### **Avis urgent de sécurité**

### **FAN 915-416 Révision 2 ABL90 FLEX et ABL90 FLEX PLUS Risque de temps incorrect et de résultats potentiellement biaisés**

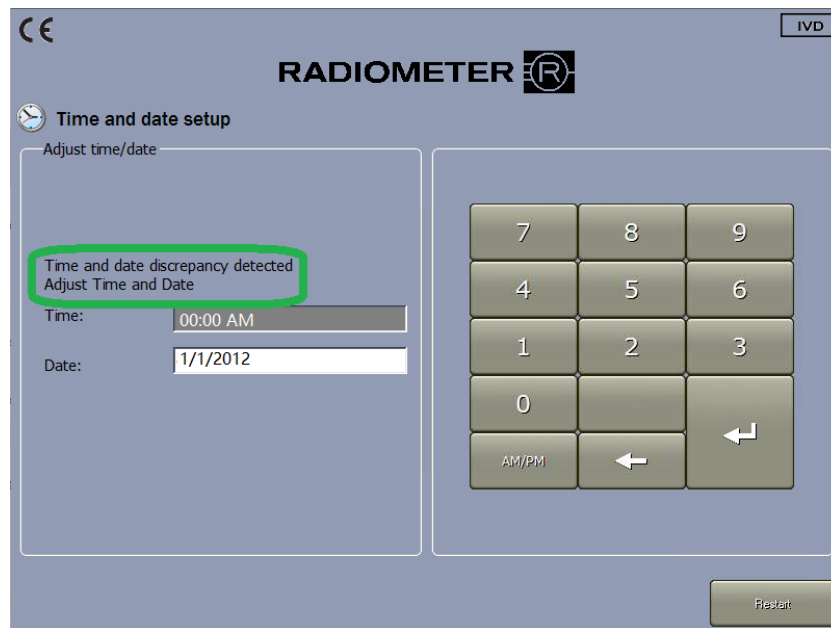
La mise à jour du logiciel garantit que l'analyseur détectera tout écart de date et d'heure qui pourrait apparaître lors d'un démarrage après une brusque coupure de courant.  
Lorsqu'il est détecté, l'analyseur va :

- Remettre la date au 01.01.2012 et l'heure à 00:00 (ou plus tôt) et commencer à fonctionner à partir de là.
- Afficher l'invite suivante avant le démarrage complet :

*Divergence de l'heure et de la date détectée  
Régler l'heure et la date*

- L'opérateur doit ensuite régler l'heure et la date et appuyer sur Restart pour confirmer et redémarrer l'analyseur.

Si l'analyseur affiche l'écran ci-dessus pendant le démarrage, réglez l'heure et la date.
